ENQUETE PUBLIQUE Auderghem – Projet Glacières -TRIOMPHE-WAVRE  
Demande de permis mixte introduite par **GLIDA IMMO**

**AVIS du Comité de l'Amitié**

ENQUETE PUBLIQUE Auderghem - Projet Glacière - TRIOMPHE WAVRE  
Demande de permis mixte introduite par GLIDA IMMO

Fig. 2 : Valeurs de P/S préconisées par l'étude COOPARCH

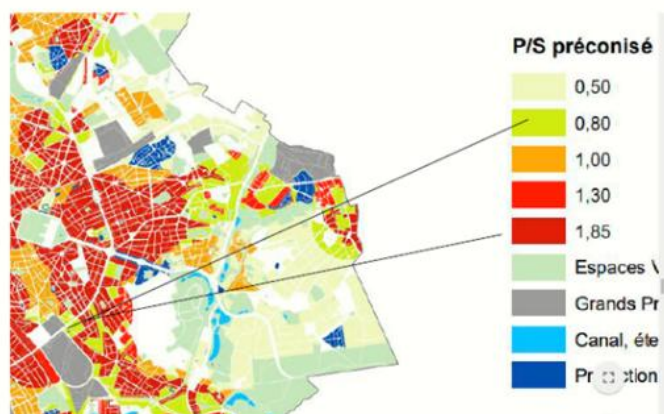
À Bruxelles, le Plan Régional de Développement Durable (PRDD) recommandait **un P/S de 0,8** pour ce périmètre, afin de préserver le dernier potentiel de verdurisation à la croisée des grands axes. L'étude COOPARCH allait dans le même sens, et le PRDD comme les outils qui en découlent appelaient à répartir l'effort de densification entre les communes, en ciblant les quartiers les moins densifiés.

Le P/S de 3,14 affiché par GLIDA IMMO est près de quatre fois supérieur à la recommandation régionale initiale, et environ deux fois plus élevé que la moyenne des quartiers riverains.

Prévoir un **P/S n'excédant pas 2**. Ce taux reste largement supérieur à celui préconisé par le PRDD (0,8) pour ce périmètre, et se rapproche du P/S moyen des quartiers d'habitation voisins (~1,6), tout en offrant une meilleure intégration urbaine et environnementale.

Fig. 4

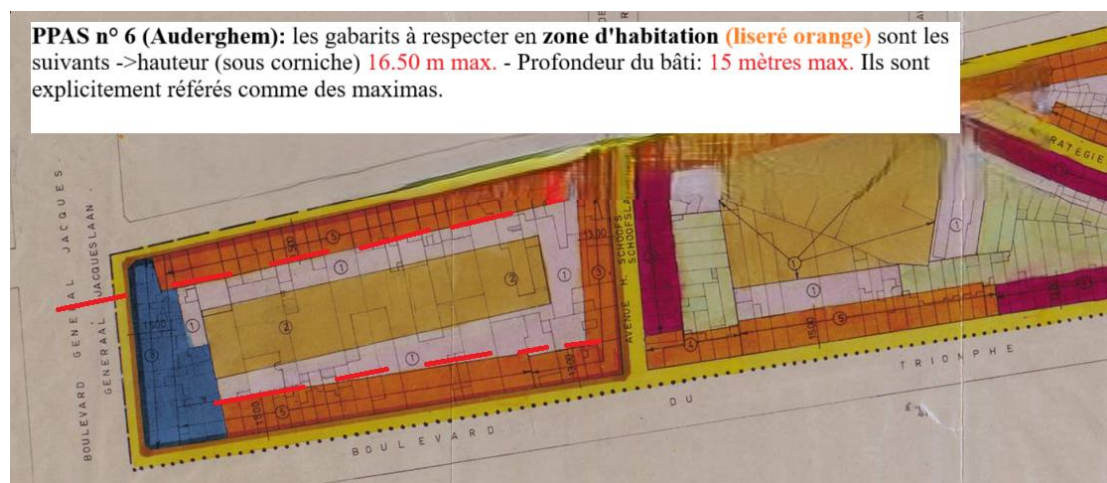
Ces gabarits violent les prescriptions du PPAS n° 6, en excédant de loin les limites de 16.5 mètres de hauteur sous corniche et 15 mètres de profondeur de bâti.

Revoir les gabarits du projet en hauteur et en profondeur, en les inscrivant en deçà des seuils autorisés par le PPAS n°6, en harmonie et cohérence avec les gabarits du site et des quartiers environnants. Donc 16.5 m sous corniche maximum, et 15 m en profondeur de bâti, de manière à augmenter le taux de perméabilité, et sensiblement le taux d'espace verts de pleine terre (30% min) - Cf. *infra* Pt 4.

**Fig. 5**

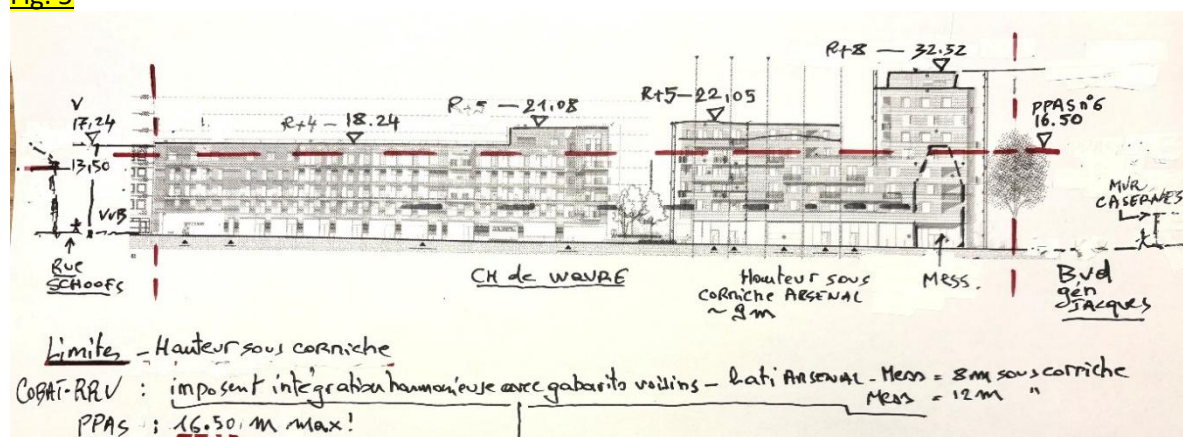
Le croquis ci-dessous, qui reprend intégralement les cotes techniques reprises au dossier, illustrent à suffisance l'écart par rapport aux prescriptions du COBALT, RRU et PPAS (voir le **trait rouge : 16.5 m sous acrotère maximum**)

S'il est juste qu'un étage a été enlevé sur certaines portions de la façade, la hauteur sous corniche est restée presque la même que celle reprise au projet précédent, lequel a été rejeté.

Fig. 6

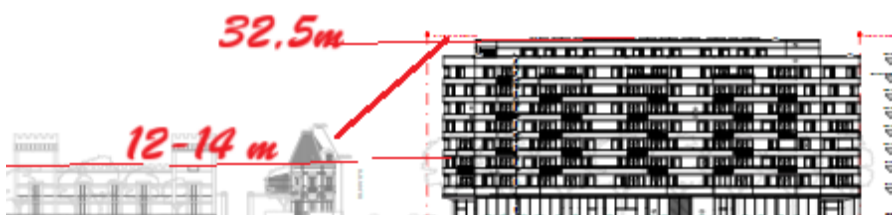
Le Bloc A qui culmine à 32.5 m à R+8 écrase complètement les gabarits de la tour d'angle et du Mess (~ 12 à 17 m en R+2)

Fig. 10 – nuisances sonores

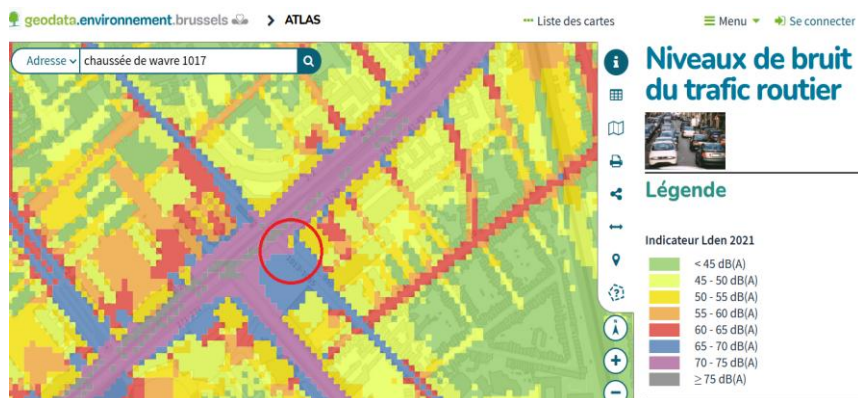
Le Plan Climat d'Auderghem identifie le trafic routier comme principal émetteur de gaz à effet de serre. Le site investi est cerné par des axes congestionnés (bd du Triomphe, bd Général Jacques, chaussée de Wavre), avec un trafic important de transit (navetteurs). Le périmètre connaît des pics de pollution sonore et de particules fines (NO<sub>2</sub>, Black Carbon) particulièrement élevés, nuisibles à la santé et dépassant les seuils réglementaires.

C'est dire qu'il y a intérêt à délester la chaussée de Wavre, quitte à déplacer une partie du flux et charroi vers le Boulevard du Triomphe, axe plus large et mieux adapté à l'absorption du trafic et qui impacte moins directement les quartiers riverains. Les cartes ci-dessous, bien qu'en attente d'actualisation par la Région, illustrent déjà clairement la gravité du problème.

Revoir l'équilibre des flux et des entrées-et-sorties entre la Chaussée de Wavre qui doit être délestée, et le Boulevard du Triomphe.
